Monsieur le Président de la commission d'enquête du PLUi Grenoble-Alpes-Métropole Direction de l'Urbanisme et de l'Aménagement Immeuble le Forum, 3 rue Malakoff CS50053 38031 Grenoble cedex

Avis de l'UQBGP sur le PLUi

NON à une minéralisation excessive du quartier

Figure 1 : le plan (D2) des formes urbaines (planche J11)

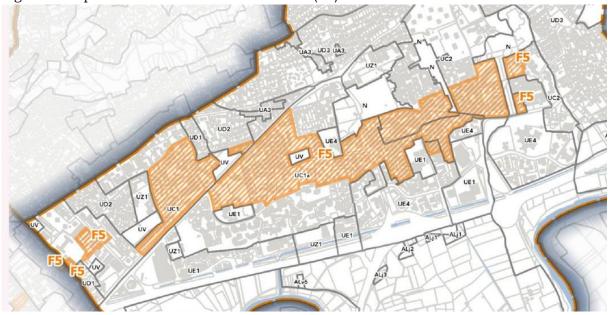
Le livret communal justifie ce plan, qui permet sur toute une zone au sud de l'avenue de Verdun d'augmenter la hauteur maximale à 26m (R+7) par les choix issus de la concertation PLM.³

C'est passer sous silence que le choix des hauteurs des immeubles du projet PLM (de 11 à 32m) n'est pas dissociable de celui de préserver une large part de surface pleine terre pour en faire un parc naturel arboré et ouvert.

Etendre le Plan des formes urbaines hauteurs sans étendre les autres règles d'aménagement (une surface pleine terre de 60% et un CES de 15%) est clairement un détournement du résultat de la concertation de PLM.

D'autre part, ce plan des formes urbaines ne peut pas se justifier non plus par les contraintes du SCOT d'une intensification minimum de 0.7, liée à la proximité des axes de mobilité; une zone d'intensification urbaine (secteur F5) a été définie pour cela sur un périmètre plus grand encore, et elle est suffisante.

³ Il semble qu'il y ait une erreur dans le livret communal qui parle de 24m (p.21), alors qu'il s'agit bien de 26m dans le plan (D2) des formes urbaines – hauteurs (planche J11, p. 8).

Demande: limiter le « plan (D2) des formes urbaines – hauteurs » au périmètre de l'OAP PLM, et éventuellement du PAPA de la faculté de pharmacie **à condition** d'imposer des conditions identiques à PLM : une densité de 0.7, un CES de 15% et une surface pleine terre de 60%.

Illustration: inondation dans le quartier des Buclos, le 6 juin 2010 (photo prise par un habitant du quartier)

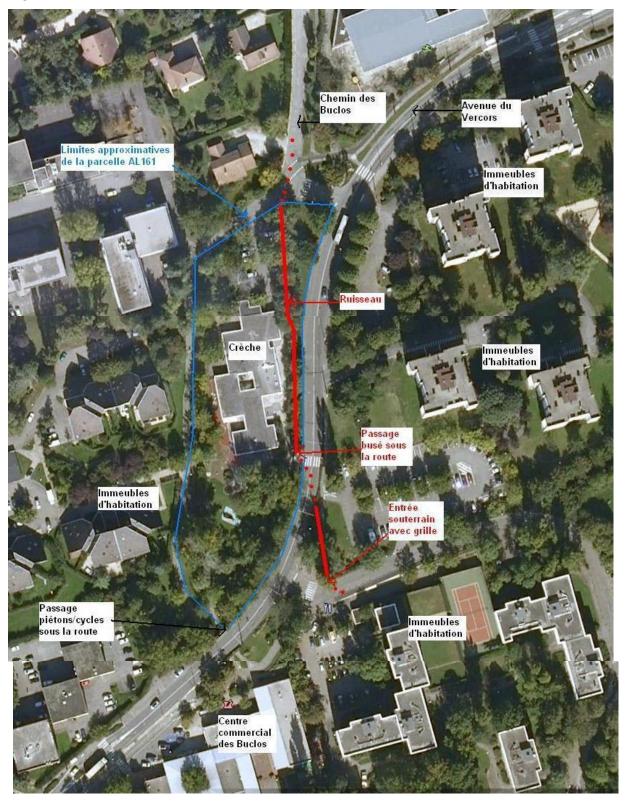
Par ailleurs, il n'est pas raisonnable - et même dangereux - d'envisager de construire sur la parcelle AL 161 (actuelle crèche des Buclos) qui est située dans un contexte hydraulique tout à fait particulier (voir schéma ci-après).

- de sa topographie en pente, avec un point bas et étroit au niveau du passage piétons/cycles sous l'avenue du Vercors ;
- de la position dominante du ruisseau qui la longe et qui présente un risque fort d'inondation. Ce risque est potentiellement aggravé par un passage busé sous la route et par la présence d'une grille à l'entrée du parcours souterrain aval. Ces aménagements peuvent gêner l'écoulement des eaux par sous-dimensionnement et/ou embâcle;
- du fait que les eaux pluviales de tout le quartier amont ruissellent sur la chaussée en pente du chemin des Buclos. Elles arrivent, elles aussi, en amont de la parcelle et contribuent à l'inondation. (voir fig.5 p.16)

Tout cela a été très clairement illustré par l'orage du 6 juin 2010 qui a provoqué d'importants dégâts dans le quartier des Buclos (centre commercial, habitations et garages inondés). (Cf. vidéo https://www.youtube.com/watch?v=xl719kqXFT4 déjà citée et illustration photo p.15)

Il faut bien comprendre que, quelles que soient les précautions prises, construire sur cette parcelle aggravera les inondations pour tout le secteur des Buclos. En effet, plus les surfaces imperméabilisées sont importantes, plus le ruissellement et la concentration des eaux est rapide. A contrario, une zone naturelle, non construite ni goudronnée, joue un rôle tampon car elle ralentit la crue et permet éventuellement à une partie de l'eau de s'infiltrer.

- Conserver la parcelle AL 161 en zone inconstructible boisée car il s'agit d'une parcelle très sensible qui est située à l'amont immédiat d'un secteur fortement urbanisé qu'elle contribue à protéger.

- De plus, le PLUi devrait préconiser une étude hydraulique (eaux superficielles et eaux souterraines) de ce secteur afin d'évaluer le risque d'inondation pour la crèche qui est située légèrement en contrebas du ruisseau et ne comporte qu'un rez-de-chaussée non surélevé, et plus globalement analyser les impacts sur le réseau hydrologique de nouvelles constructions sur le secteur des Sources.
